九州電力株式会社

玄海原子力発電所第 3 号機

設計及び工事計画認可申請書

A型MOX燃料体の変更点に係る補足説明資料

2.2 下部端栓の形状の変更（大テーパ化）

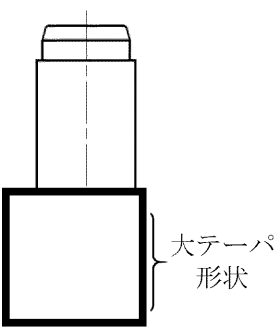
- ・下部端栓の形状の変更（大テーパ化）

17行17列A型55GWd/tウラン燃料集合体（以下「55GWd/tウラン燃料体」という）において、最下部支持格子内における燃料棒の微小な振動によるフレッシング摩耗を原因とした漏えい燃料の発生が頻発¹したことから、55GWd/tウラン燃料体に設計変更（下部端栓の大テーパ化等）を採用している。

これを踏まえフレッシング摩耗低減を目的として、17行17列A型48GWd/tウラン燃料集合体（以下「48GWd/tウラン燃料体」という）についても、大テーパ化した下部端栓（以下「改良48GWd/tウラン燃料体」という）を採用し、2020年から使用している。

A型MOX燃料体についても同様に、大テーパ化した下部端栓を採用する。

なお、燃料被覆材と下部端栓の溶接工法、下部端栓の材料及び寸法については、変更はない。

下部端栓の形状の変更により、端栓の全長や太径部の直径に変更はなく、燃料有効長や支持格子などの燃料体構造に変更はないことから、燃料体の健全性への影響を及ぼすものではない。

図 3 圧力損失係数測定結果

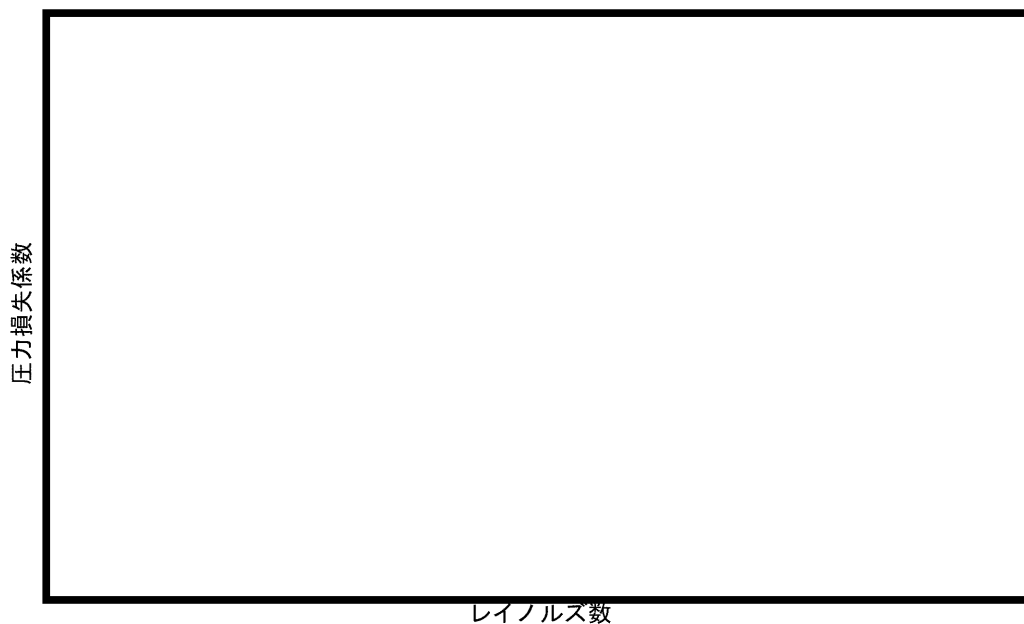
A 型 MOX 燃料体と 48GWd/t ウラン燃料体及び改良 48GWd/t ウラン燃料体の圧力損失係数測定結果を図 3 に示す。

図 3 に示すとおり、A 型 MOX 燃料体の圧力損失係数及びそのレイノルズ数依存性は改良 48GWd/t ウラン燃料体と同等である。

図4 PWR燃料不具合対策（初期水分濃度と水素脆化欠陥発生の限界）
 （出典：（財）原子力安全研究協会“軽水炉燃料のふるまい 実務テキストシリーズ No.3”，平成25年3月）

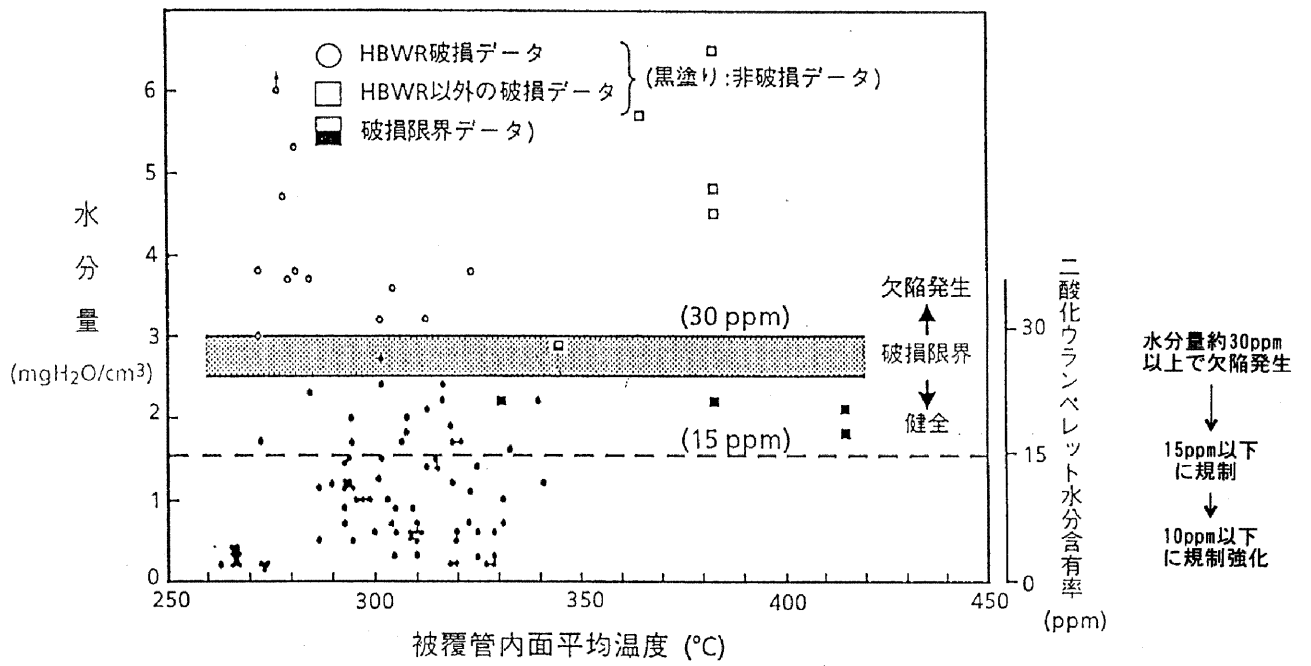
及び国内ウランペレットの規定値（ \leq ppm）を踏まえて、被覆管内面の水素脆化に関連する水素含有量規定値を緩和した。

図 4 に示すとおり、被覆管内面の水素脆化による破損は被覆管内面平均温度によらず、水分含有量 \leq ppm（水素含有量 \leq ppm）にて水分管理を行えば水素含有量に起因した破損には至らない。そのため、ウランペレットでは水素含有量を \leq ppmとしている。

MOX 燃料体においても被覆管内面平均温度はウラン燃料体と同等であり、また、被覆材はウラン燃料体と MOX 燃料体で変わらないことから、MOX ペレットにおいても水素含有量を \leq ppm とすることによる、燃料健全性（被覆管の機械特性）への影響はない。

変更前	変更後
水 素	\leq <input type="text"/> ppm	\leq <input type="text"/> ppm
